CONCEPTO TÉCNICO DE REVISIÓN DE ESTUDIO PARTICULAR DE AMENAZA Y RIESGO POR FENÓMENOS DE REMOCIÓN EN MASA EN FASE II	Código:	GPR-FT-07
		Versión:	03
		Código Documental:

1.1 CONCEPTO TÉCNICO No. CT:	5847
1.2 ÁREA:	Técnica y de Gestión
1.3 COORDINACIÓN:	Investigación y Desarrollo
1.4 REFERENCIA CRUZADA RADICADO FOPAE:	2010ER7121
1.5 RESPUESTA OFICIAL No.	RO – 42454

2.1 SOLICITANTE:	ESPINOSA Y RESTREPO S.A.
2.2 PROYECTO:	ESTACIÓN DE SERVICIO CODITO
2.3 LOCALIDAD:	1. Usaquén
2.4 UPZ:	9. Verbenal
2.5 BARRIO O SECTOR CATASTRAL:	El Codito
2.6 DIRECCIÓN:	Carrera 7 # 181 A – 16
2.7 CHIP:	AAA0117EYPA
2.8 ÁREA (Ha):	0.25
2.9 FECHA DE EMISIÓN:	22 de Junio de 2010
2.10 EJECUTOR DEL ESTUDIO:	ESPINOSA Y RESTREPO S.A.

CT- 5847 Proyecto "Estación de Servicios Codito" Carrera 7 # 181 A - 16

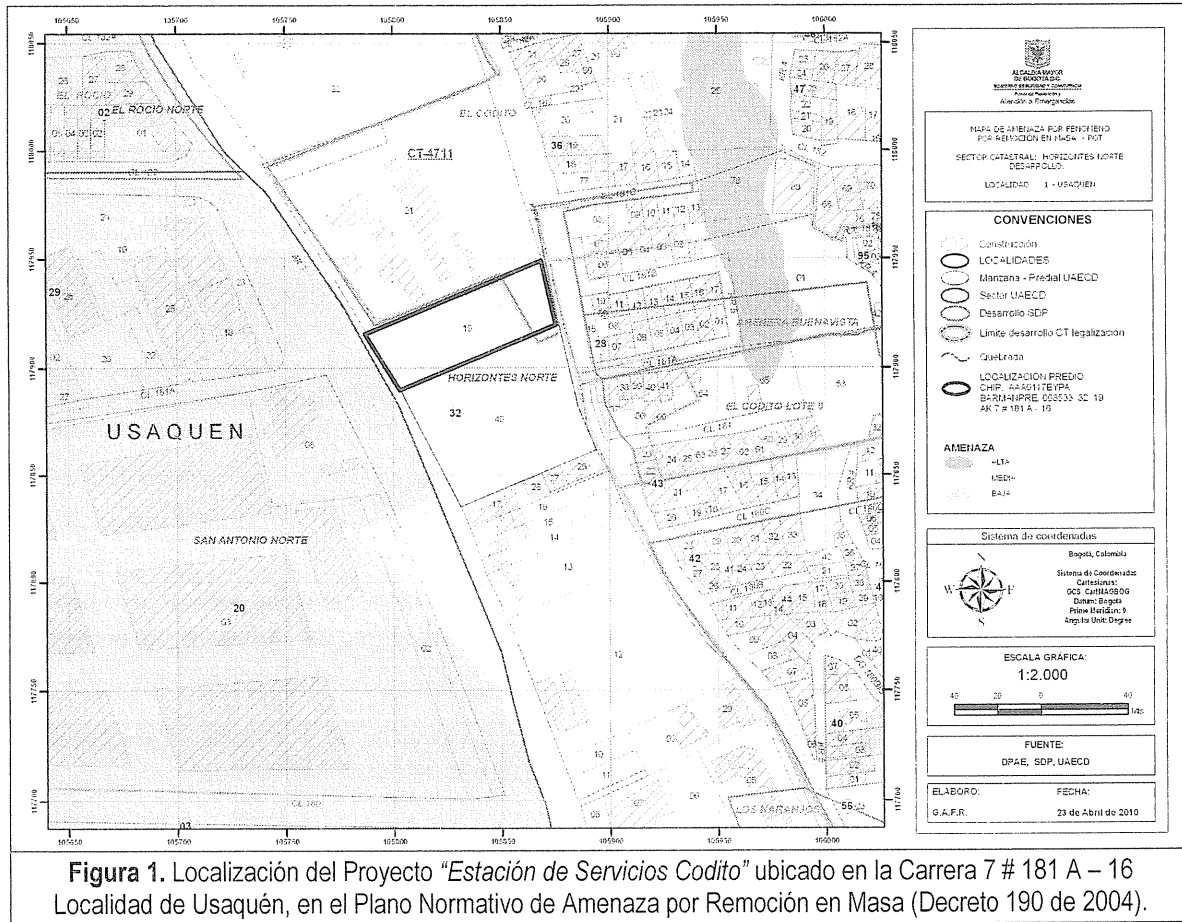
En la Figura 1 se presenta la localización general del predio ubicado en la Carrera 7 # 181 A – 16, en el plano normativo de amenaza por remoción en masa del POT. El sector se encuentra en zona de AMENAZA MEDIA por procesos de remoción en masa.

Ha sido corregido el nombre del director del proyecto y la firma responsable de la elaboración del estudio en la Figura No. 3 que en esta versión se denomina Figura No. 2, sin embargo, persiste la diferencia en la nomenclatura del predio ya que aunque en la mayor parte del estudio se menciona que la dirección es Carrera Séptima No. 181A-16, en esta figura aparece Carrera Séptima No. 181-90. Se deberá hacer claridad al respecto de tal forma que no existan dudas con respecto a la ubicación del predio objeto de estudio.
